CERTIFICADO

Expediente nº:	Órgano Colegiado:	FECHA DE LA SESIÓN
JGL/2025/42	La Junta de Gobierno Local	21 de octubre de 2025.

2.1.- EXPEDIENTE 3091/2023. PROPUESTA DE ACUERDO DE APROBACIÓN DE CONCESIÓN DE LICENCIA URBANÍSTICA PARA CONSTRUCCIÓN DE VIVIENDA UNIFAMILIAR CON GARAJE (3 PLAZAS) Y PISCINA EN C/LA HINIESTA Nº 86.

ANEXO: Informe de la Sra. Ingeniera de Caminos, Canales y Puertos municipal y del Sr. Ingeniero Técnico de Obras Públicas municipal, de fecha 9 de octubre de 2025, que dice así (en extracto):

VADO DE ACCESO DE VEHÍCULOS

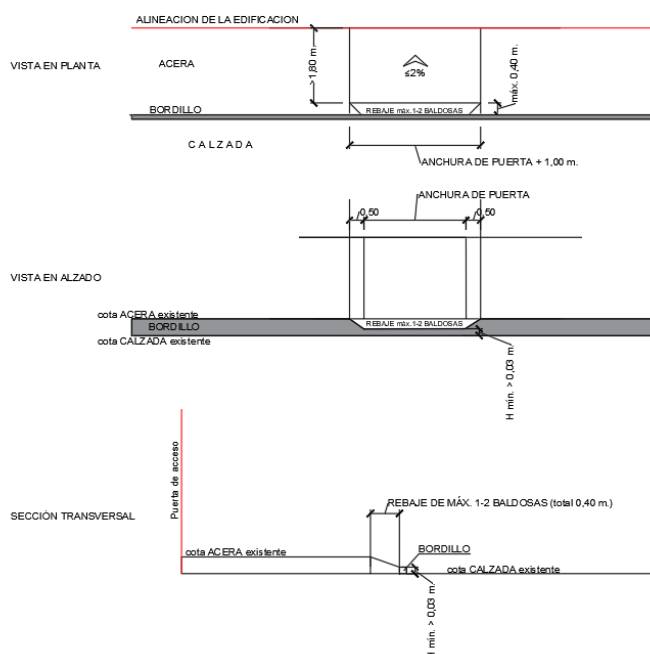
Debido a que por las dimensiones de la acera existente se puede mantener el itinerario peatonal accesible con una anchura superior a 1,80 metros medidos desde la fachada de la edificación sin modificar la rasante de la acera, el vado de acceso al garaje se resolverá mediante el rebaje de un máximo de 1 o 2 baldosas de 20x20 cm. existentes y una elevación mínima del bordillo de 3 cm. respecto de la calzada siendo la longitud total del vado la correspondiente a la anchura de la puerta de acceso más 50 centímetros a cada lado de la misma según el detalle adjunto.

El bordillo en la zona del vado de acceso tendrá una altura mínima de 3 cm. Con respecto de la calzada y la longitud total del vado corresponde a la anchura de la puerta de acceso más 50 centímetros a cada lado de la misma.

VADO DE DOS PLANOS

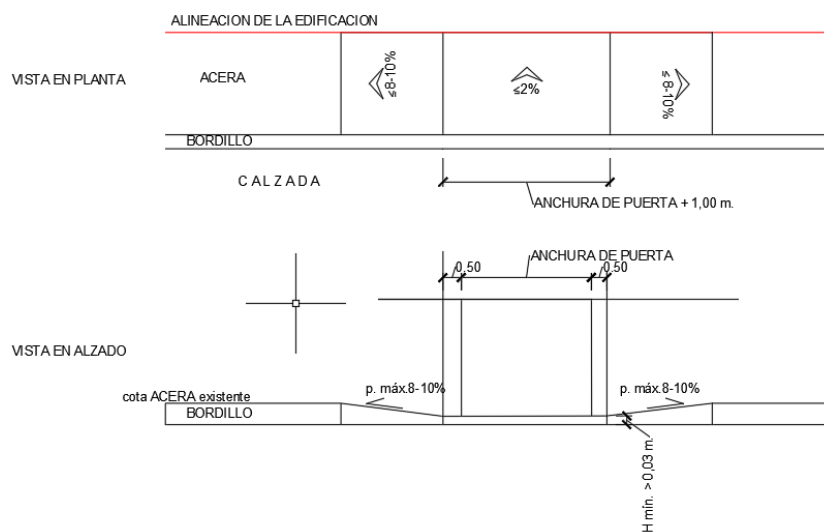
En este caso, y debido a que por las dimensiones de la acera existente no se puede mantener el itinerario peatonal accesible con una anchura mínima de 1,80 metros medidos desde la fachada de la edificación sin modificar la rasante de la acera, el vado de acceso al garaje se resolverá mediante el rebaje de la totalidad de la acera hasta un plano con una pendiente transversal máxima del 2% y una elevación mínima de 3 cm. respecto de la calzada, mediante la utilización de dos planos con pendientes longitudinales de hasta el 10% para tramos de hasta 2,00 m. y del 8% para tramos de hasta 3,00 m., según el detalle adjunto.

En cualquiera de los casos el bordillo en la zona del vado de acceso tendrá una altura mínima de 3 cm. con respecto de la calzada y la longitud total del vados correspondiente a la anchura de la puerta de acceso más 50 centímetros a cada lado de la misma.

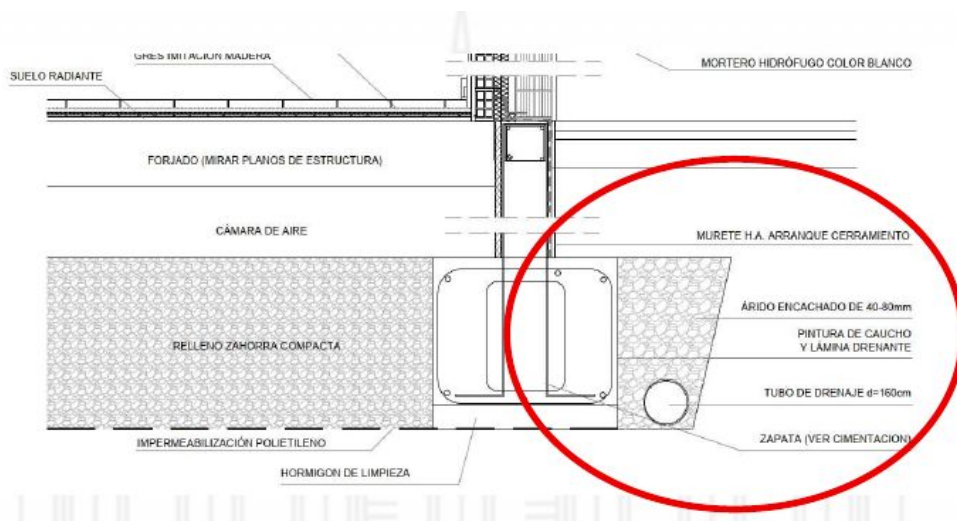
Por otra parte, se observa en el plano 12 "SECCIÓN CONSTRUCTIVA" que se plantea la ejecución de la cimentación del murete de cerramiento de la parcela, incluyendo el hormigón de limpieza y la zanja con encachado y tubo drenante, aparentemente invadiendo la vía pública fuera de la alineación oficial en la zona de la fachada, por todo ello deberán eliminarse todos estos elementos y diseñarlos en todo caso en el interior de la parcela sin invadir la vía pública.
